ΘΕΜΑ: Απάντηση σε ερωτήματα που υποβλήθηκαν σχετικά με τους όρους της Διακήρυξης TED 080/2022 " Για τη μελέτη αντικατάστασης του υφιστάμενου υποσταθμού 1B και εγκατάσταση νέου υπαίθριου τύπου κιόσκι 2x630 KVA στην περιοχή του Προβλήτα 2, της ΟΛΘ ΑΕ

Αναφορικά με τον εν θέματι διαγωνισμό, παρατίθενται οι παρακάτω απαντήσεις σε υποβληθέντα ερωτήματα.

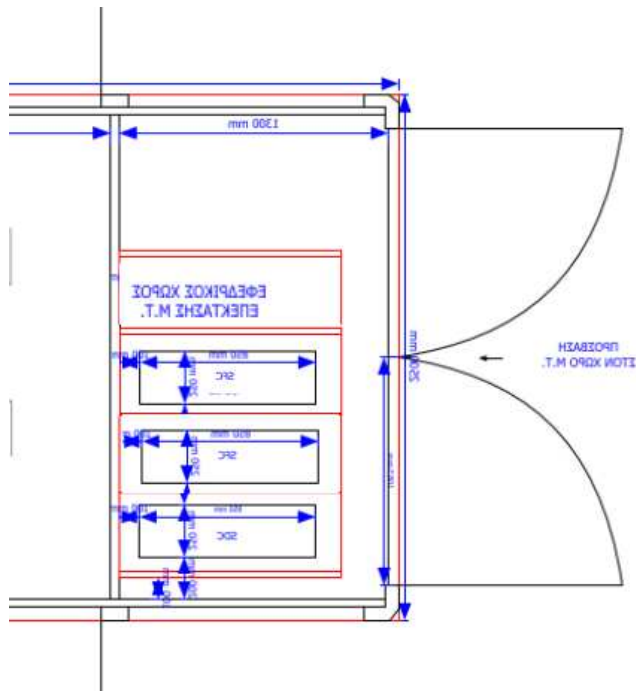
Ερώτηση

Η συνδρομή για ABB Cloud θεωρούμε ότι είναι του πελάτη, σωστά;

Σωστά.

Σε περίπτωση που ο ενδιαφερόμενος επιλέξει διαφορετικό κατασκευαστή θα πρέπει να μας παρουσιάσει τον τρόπο διαδικτυακής επικοινωνίας για τα συγκεκριμένα πεδία επιλογής καθώς και θα πρέπει να λάβει υπόψη του την εναρμόνιση των πεδίων επιλογής του με των υπάρχοντων πεδίων του ΟΛΘ κατασκευαστικής εταιρείας ABB UNISEC.

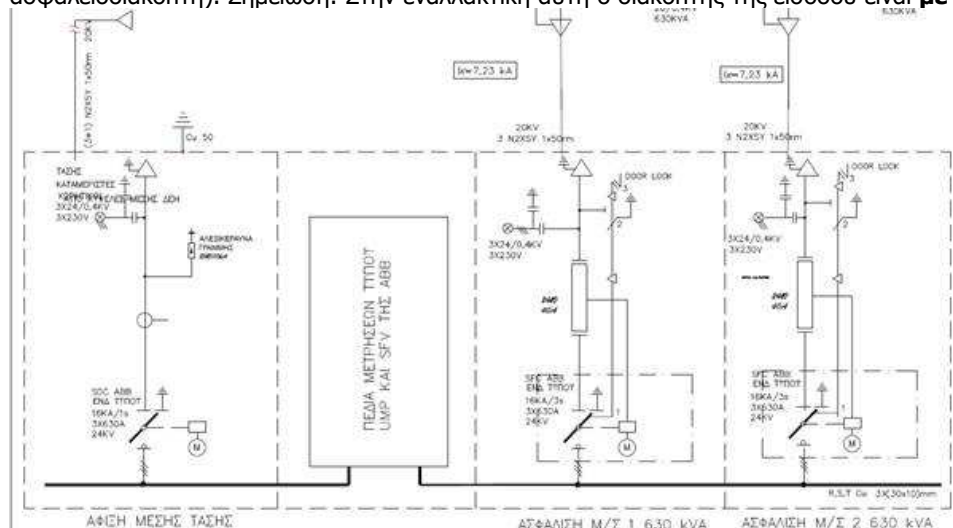
Α. Στο τιμολόγιο, αναφέρει PMT 3^{ων} πεδίων (μια είσοδο και 2 αναχωρήσεις με ασφαλειοδιακόπτη)

3	ΠΙΝΑΚΑΣ ΜΕΣΗΣ ΤΑΣΗΣ (Είσοδος με διακόπτη φορτίου, χωρητικούς καταμεριστές και αλεξικέραυνα. Δύο Αναχωρήσεις με ασφαλειοδιακόπτη με ασφάλειες και χωρητικούς καταμεριστές)	1	ΠΙΝΑΚΑΣ ΜΕΣΗΣ ΤΑΣΗΣ	1
---	---	---	---------------------	---

Το ίδιο ακριβώς δείχνει και στην κάτοψη του οικίσκου.

Β. Στο μονογραμμικό σχέδιο όμως, αναφέρει 5 κυψέλες (Είσοδο, UMP για CTs, SFV για VTs και 2 αναχωρήσεις με ασφαλειοδιακόπτη). Σημείωση: Στην εναλλακτική αυτή ο διακόπτης της εισόδου είναι **με κινητήρα τηλεχειρισμού**.

Γ. Τέλος, στην τεχνική περιγραφή του Πίνακα Μέσης Τάσης, γίνεται αναφορά σε 5 κυψέλες πάλι, όπου εκεί όμως οι αναχωρήσεις δεν είναι με ασφαλειοδιακόπτη αλλά με Αυτόματο Διακόπτη Ισχύος. Στην εναλλακτική αυτή ο διακόπτης της εισόδου είναι **χωρίς κινητήρα τηλεχειρισμού**.

1. Θεωρούμε ότι ο ΠΜΤ, αν και είναι εντός οικίσκου, θα πρέπει να ακολουθεί τα ηλεκτρικά χαρακτηριστικά των προδιαγραφών; **ΝΑΙ** Δηλαδή προστασία AFLR – 16KA αντοχή σε εσωτ, ηλ/κο τόξο; **ΝΑΙ** Επίσης, θα χρειαστεί να τοποθετηθούν αντιστάσεις αφύγνωσης σε κάθε κυψέλη; **ΝΑΙ**.

2. Ποιο από τα παραπάνω σενάρια προσφέρουμε; (**Α, Β ή Γ**); **Σημείωση:** Επειδή το πλάτος του οικίσκου είναι 2,5μ, στις εναλλακτικές **Β** και **Γ** ο ΠΜΤ δεν χωράει όπως φαίνεται στην κάτοψη του οικίσκου, αλλά θα χρειαστεί να στρίψει κατά 90° δεξιότροφα και να μεγαλώσει η διάσταση του οικίσκου.

3. Η κυψέλη εισόδου – SDC θα είναι με κινητήρα τηλεχειρισμού ή όχι;
Να έχει τηλεχειρισμό
4. Οι κυψέλες UMP και SFV υπολογίζονται στον Πίνακα (περιπτώσεις **Β** και **Γ**); Εάν η UMP είναι μόνο για την τοποθέτηση Μ/Σ έντασης όπως φαίνεται στις προδιαγραφές, θα μπορούσε να αντικατασταθεί με την προσθήκη Μ/Σ έντασης στην κυψέλη εισόδου (από SDC να γίνει SDC CTs), και να απαλειφθεί;
Ναι θα μπορούσε

Ο ενδιαφερόμενος καλό είναι να ακολουθήσει τη τεχνική περιγραφή, ως προς τα πεδία. Το διακοπτικό υλικό που περιγράφεται είναι ασφαλειοδιακόπτες παντού, τόσο στην είσοδο, όσο και στις 2 εξόδους. Τα πεδία που τοποθετούνται έχουν τις διαστάσεις της τεχνικής περιγραφής και με βάση τη μελέτη του σχεδίου Η0.1 το πλάτος του οικόσκου είναι 3.35μέτρα, όποτε χωράνε και τα 5 πεδία που περιγράφονται και συνοπτικά παρακάτω.

| ▪ | ένα (1) πεδίο άφιξης ΔΕΗ | SDC |
| ▪ | ένα (1) πεδίο μέτρησης (Μ/Σ ΕΝΤΑΣΗΣ) | UMP |
| ▪ | ένα (1) πεδίο μέτρησης (Μ/Σ ΤΑΣΗΣ) | SFV |
| ▪ | δύο (2) πεδία προστασίας Μ/Σ | SBC |
